東通原子力発電所1号炉審査資料	
資料番号	A1-CA-0094
提出年月日	2021年6月28日

東通原子力発電所 基準地震動の策定のうち
内陸地殻内地震の地震動評価について
(コメント回答)
(補足説明資料)

2021年6月28日
東北電力株式会社

審査会合におけるコメント

横浜断層による地震とF-14断層による地震の応答スペクトル [Noda et al.(2002)]

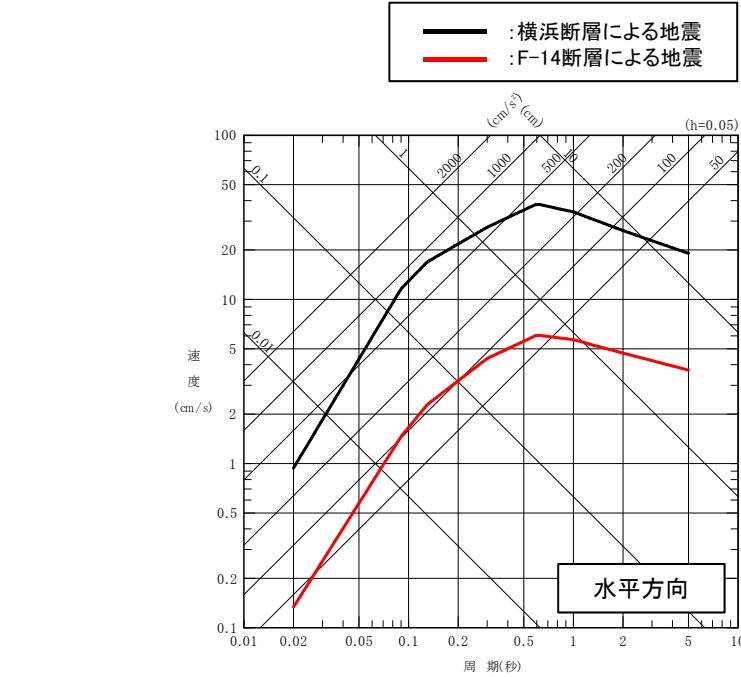
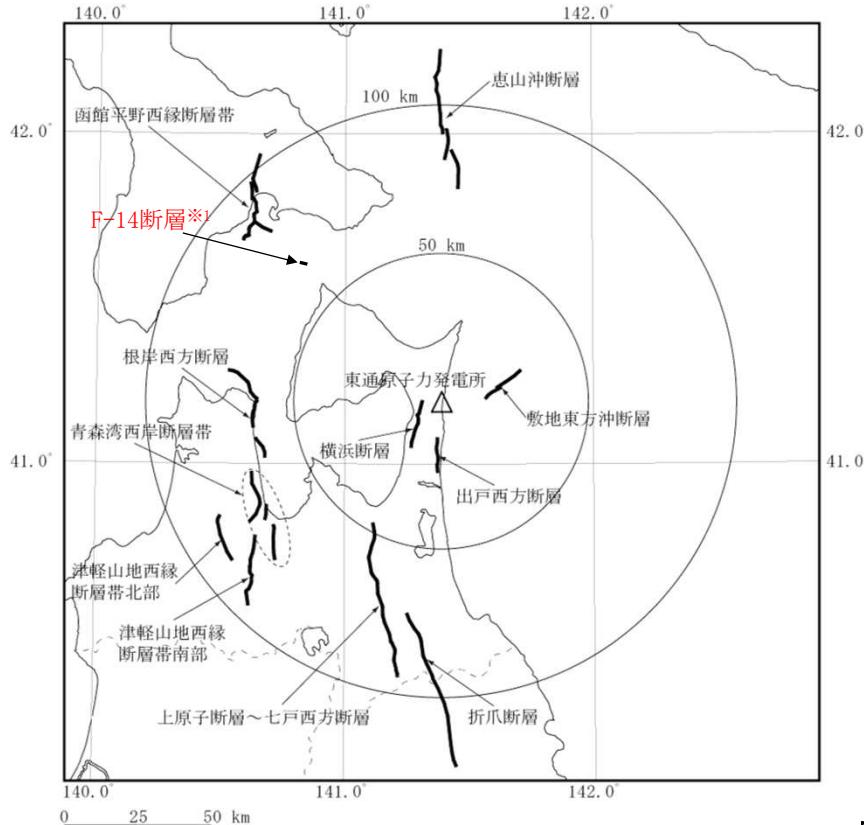
No.	コメント時期	コメント内容	今回ご説明資料の掲載箇所
S185	2021年2月5日 第943回審査会合	大間地点で審査されている、下北半島西部の隆起を踏まえた「仮想的な活断層(隆起再現断層)」が東通地点に与える影響について説明すること。	本編資料 p.29 補足説明資料 p.8
S186	2021年2月5日 第943回審査会合	「横浜断層による地震」の断層モデルによる地震動評価は、敷地において適切な観測記録が得られていないことから統計的グリーン関数法を採用するとしているが、適切な要素地震が観測されていないことを明示的に記載すること。	本編資料 p.37 補足説明資料 p.13
S187	2021年2月5日 第943回審査会合	「横浜断層(西傾斜)による地震」の不確かさとして「断層傾斜角」(45° の傾斜角)を考慮しているが、不確かさケースとしての位置づけ・考え方について整理すること。	断層モデル設定の概要 本編資料 p.38, 51 補足説明資料 p.14~21
S188	2021年2月5日 第943回審査会合	「横浜断層(東傾斜)による地震」は地質調査結果に基づくものではなく、地震動評価上の保守性確保の観点から考慮したものとはしているが、検討用地震として選定した考え方、基本ケースおよび不確かさケースの設定においては、その考え方を整理したうえで保守性を考慮し検討すること。	断層モデル設定の概要 本編資料 p.27, p.32~36, p.39~66 補足説明資料 p.27
S189	2021年2月5日 第943回審査会合	検討用地震の断層モデルの地震動評価においては、加速度波形に加え、速度波形も示すこと。	本編資料 p.55~66 補足説明資料 p.21

- 大間崎沖には孤立した短い活断層としてF-14断層が存在するが、震源位置が遠いことから横浜断層による地震の応答スペクトルに比べてかなり小さく、当該位置で横浜断層による地震の影響を上回るためにはM8程度の規模が必要となる。

参考ケース「横浜断層による地震」(西傾斜・断層傾斜角)の断層モデル

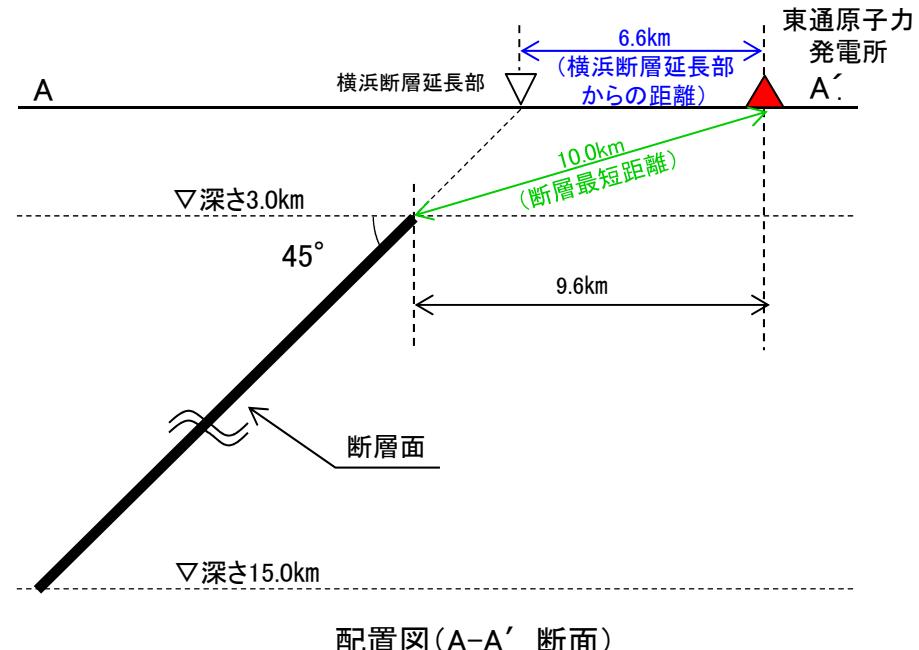
S187

ケース名	断層長さ L (km)	M	Mw	等価震源距離 X_{eq} (km)	断層最短距離 R_{Rup} (km)
参考ケース(西傾斜・断層傾斜角)	22.0	7.0	6.5	16	10.0

断層モデルを用いた手法による地震動評価 参照ケース「横浜断層による地震」(西傾斜・断層傾斜角)(PN基準)

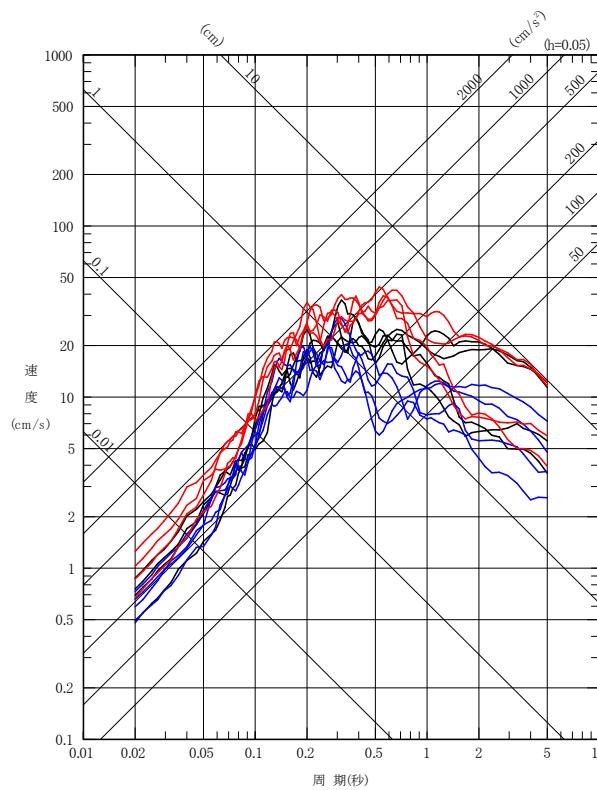
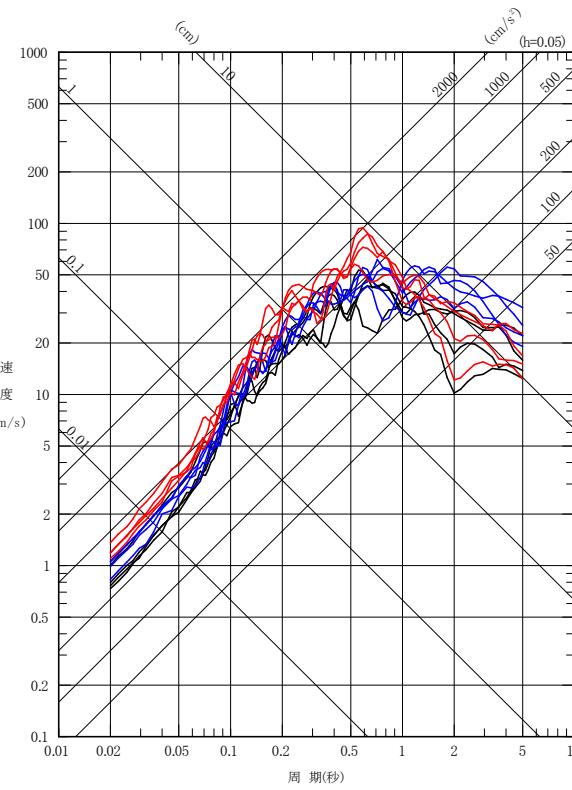
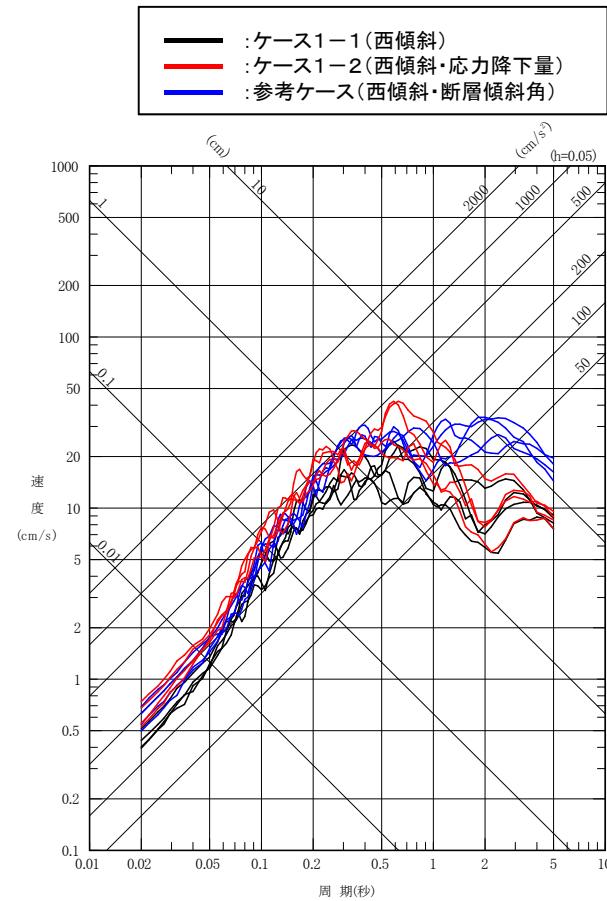
S187

- 断層モデルを用いた手法による地震動評価は、統計的グリーン関数法[釜江ほか(1991)及び入倉ほか(1997)]を用いた。
- 短周期側は「横浜断層による地震」(西傾斜・応力降下量)(ケース1-2)の地震動評価が大きく、長周期側の一部では、参考ケースが放射特性の影響により大きい傾向がある。

参考ケース「横浜断層による地震」(西傾斜・断層傾斜角)の断層モデルを用いた手法による加速度波形(PN基準)

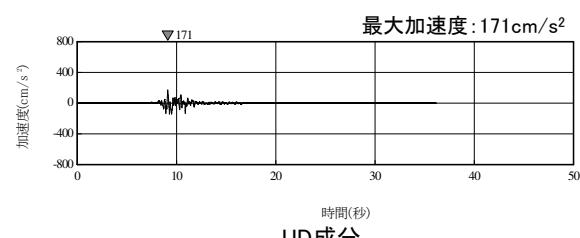
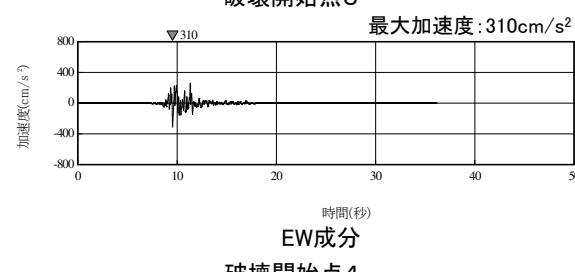
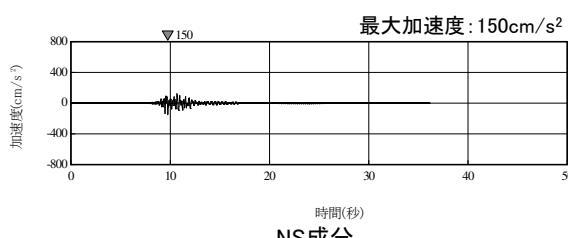
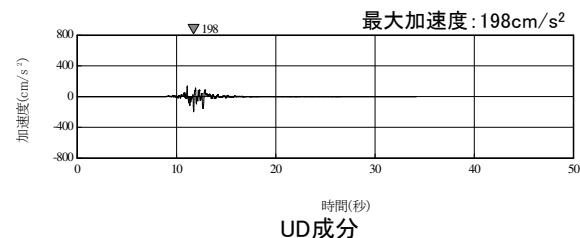
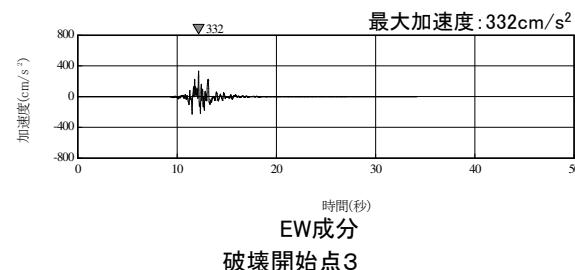
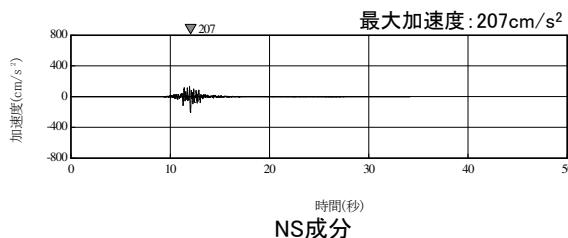
S187

参考ケース「横浜断層による地震」(西傾斜・断層傾斜角)の断層モデルを用いた手法による速度波形(PN基準)

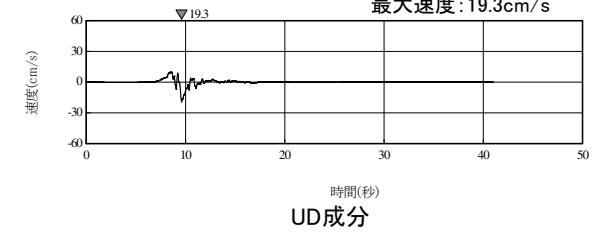
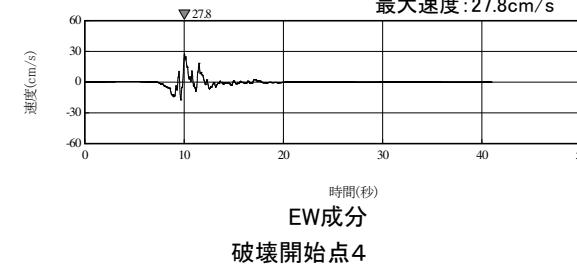
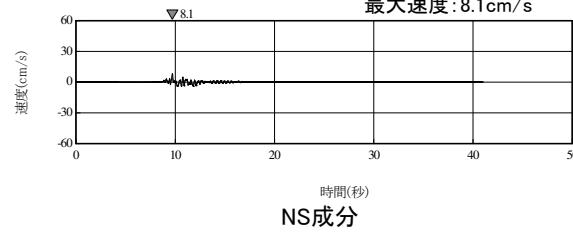
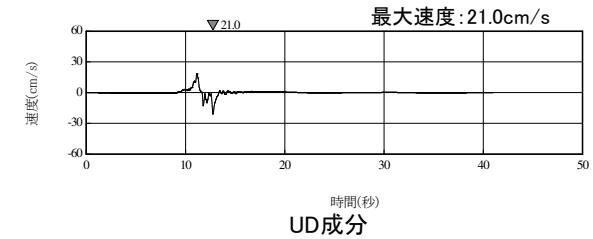
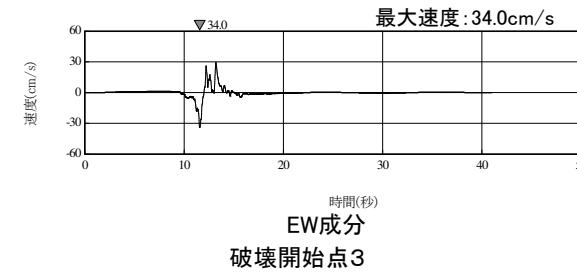
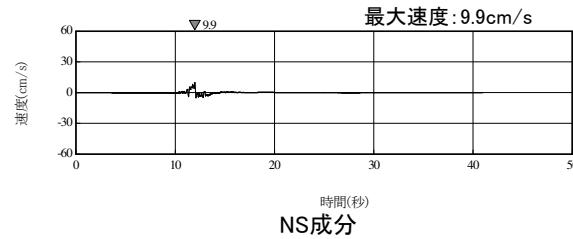
S187 S189
